東郷元帥記念公園の改修について

前回協議会での意見

A 案

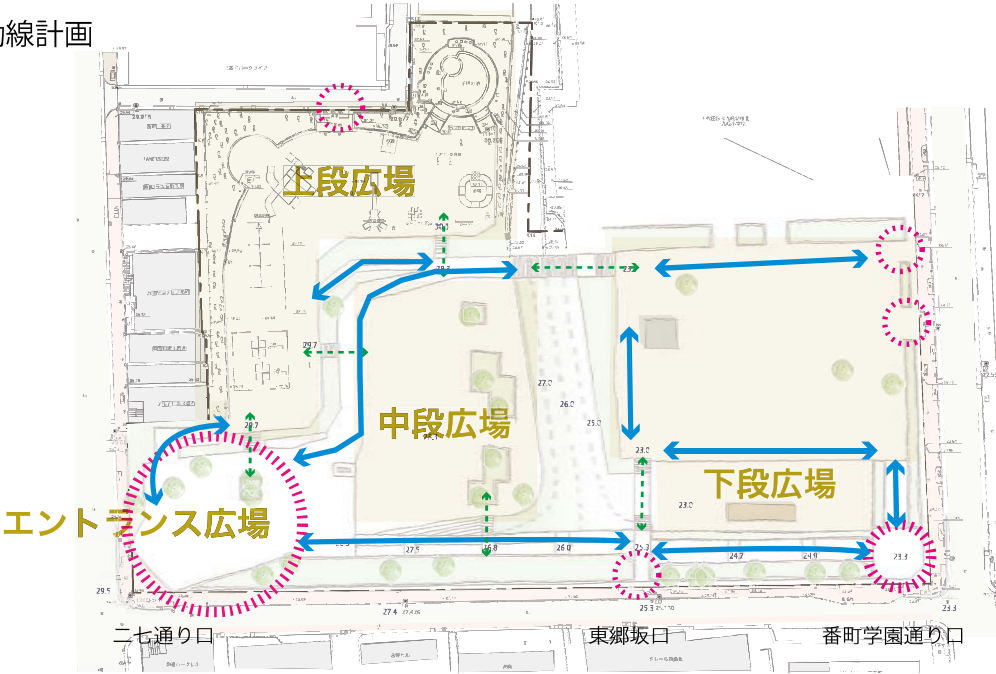
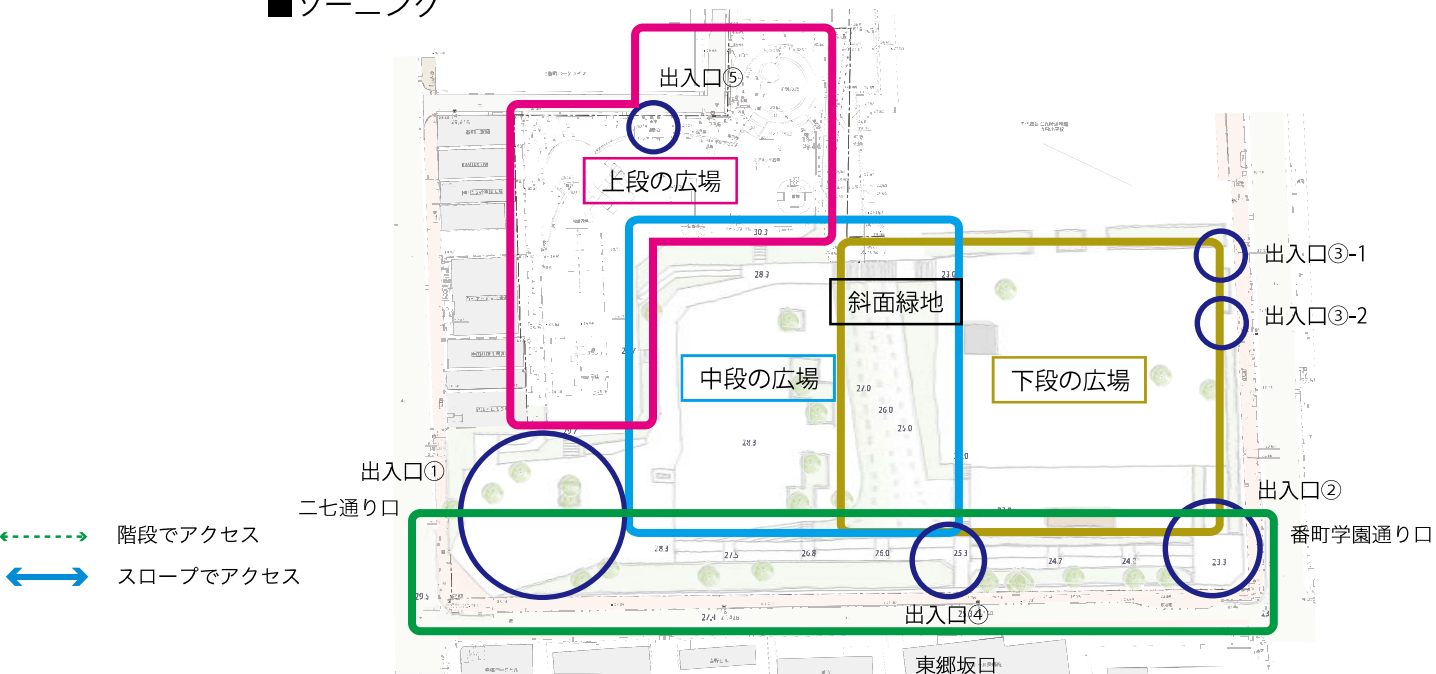
- ・ A 案を中心に検討を進めていく（A 案を少し改良して、B 案的な要素を含める）
- ・ 東郷坂口から入って、下段にすぐ抜けるバリアフリーの斜路が一つ必要
- ・ 下段の広場とメインの園路の間にスタンド的に作って、階段を作ったほうが良い。そのほうが見通しが利く
- ・ 下段の広場は、A 案の方は植栽を加えないとだだっ広すぎて日差しが強く、日陰が欲しい。
- ・ 下段の広場を広く使いたい / 小さい子にとってはある程度スペースを区切りたい
- ・ バリアフリーの園路を作ると、自転車やスケートボード、そういうものがスピードを出してくることがある
方策としては車止めという話があるが、少し慎重に考えていきたい

- ・ 中段に桜があるので、下段の桜は必要ない
- ・ 貴重な昆虫もいるので、今ある植生も十分考慮する

東郷坂からのバリアフリー動線を確保しつつ
どう下段広場を拡張するか
→修正案
- 2

園路の計画・デザイン
→クランクにより配慮
